Vysvětlení, změna nebo doplnění Soutěžních podmínek č. 2

Zadavatel veřejné zakázky:	Město Uherské Hradiště
Sídlo, místo:	Masarykovo náměstí 19, 686 01 Uherské Hradiště
Zastoupené:	Ing. Stanislavem Blahou, starostou města
IČ:	00291471
Název veřejné zakázky:	Soutěž o návrh „Rekonstrukce Masarykova náměstí v Uherském Hradišti“
VZ podle předmětu:	Služby
Způsob zadání:	Soutěž o návrh dle zákona č. 134/2016 Sb., o zadávání veřejných zakázek, v platném znění (dále jen „zákon“)

Detailní výškopis a polohopis:

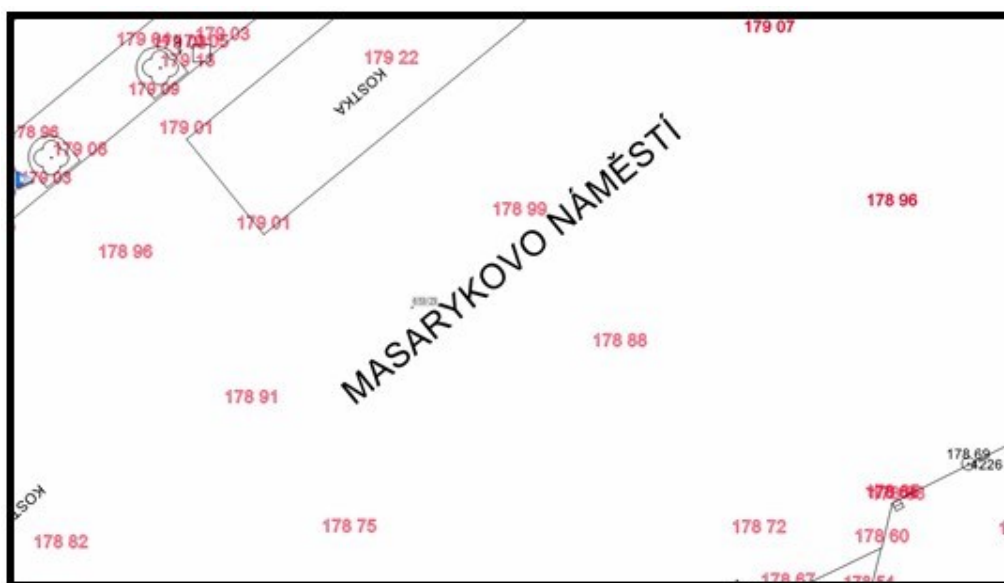
„Rádi bychom se zeptali, zda-li by bylo možné do zadávací dokumentace doplnit stávající detailní výškopis a polohopis řešeného území (zaměření lokality). Vzhledem k charakteru a rozsahu zadání se jedná o důležitý podklad pro odpovědné zpracování návrhu. Zejména není v podkladech zakreslena poloha stávajících stromů či vynesení základových konstrukcí původního kostela v souřadnicích JTSK. Současně v příloze P01_obecné podmínky_Zadání soutěže je u odstavce "Závazné podmínky", bod č. 5, požadavek na respektování stávajícího infosystému města - další informace k tomuto požadavku však v příloze připojeny nejsou. Bylo by možné doplnit i tento podklad? Děkuje"me“

Autoři budou pracovat s veřejně dostupnými či předanými podklady, kterými jsou zejména digitální katastrální mapa, Jednotná digitální technická mapa Zlínského kraje (JDTM-ZK) nově digitální technická mapa kraje. Součástí technické mapy je i podrobně zaměřený výškopis, který je pro potřeby studie dostatečný.
